改善箇所説明図

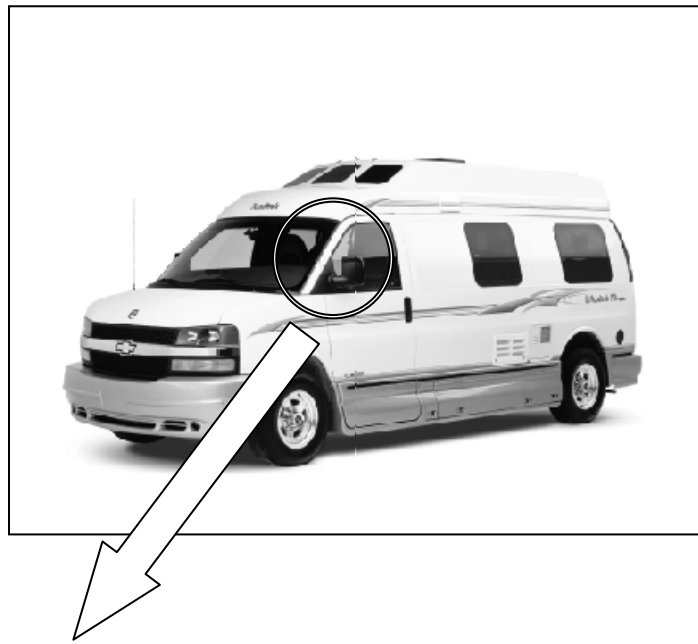
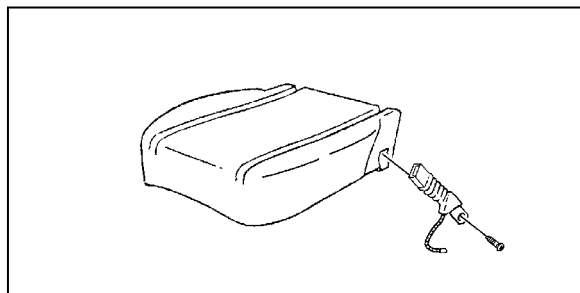
基準不適合発生箇所

シートベルトバックルのカバーの形状が不適切なため、当該バックル内部部品が確実に固定されていないものがある。そのため、そのままの状態で使用を続けると、シートベルトが確実に装着できない又は解除できないことがあり、最悪の場合、衝突時に乗員の拘束ができなくなるおそれがある。

全車両、当該シートベルトバックルを点検し、シートベルトバックルカバーを対策品と交換する。
なお、シートベルトが固定又は解除出来ないものはシートベルトバックルを対策品と交換する。

運転席ドアのインフォメーションラベルに赤色のシールを貼付ける。
